PLU arrêté de la commune de Vindry-sur-Trudine

Concernant le développement économique

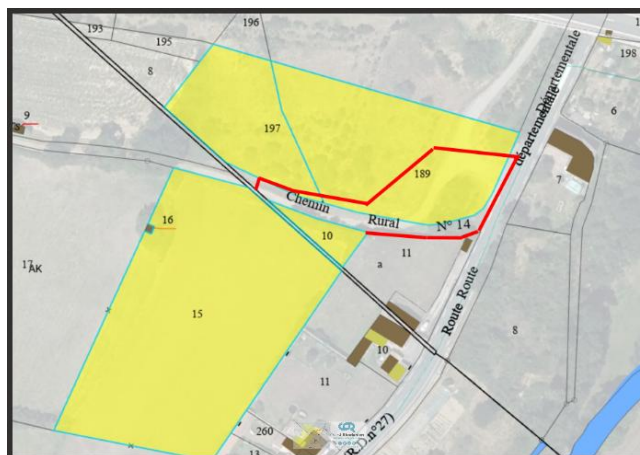
Pour la zone d'activité La Tuilière située sur la commune de Saint-Forgeux mais dont l'accès est à cheval sur cette commune et sur Vindry-sur-Turdine, la COR souhaite être identifiée comme bénéficiaire de l'emplacement réservé n°9 qu'il faudrait mieux repérer sur le règlement graphique et mettre en cohérence avec le plan ci-dessous :
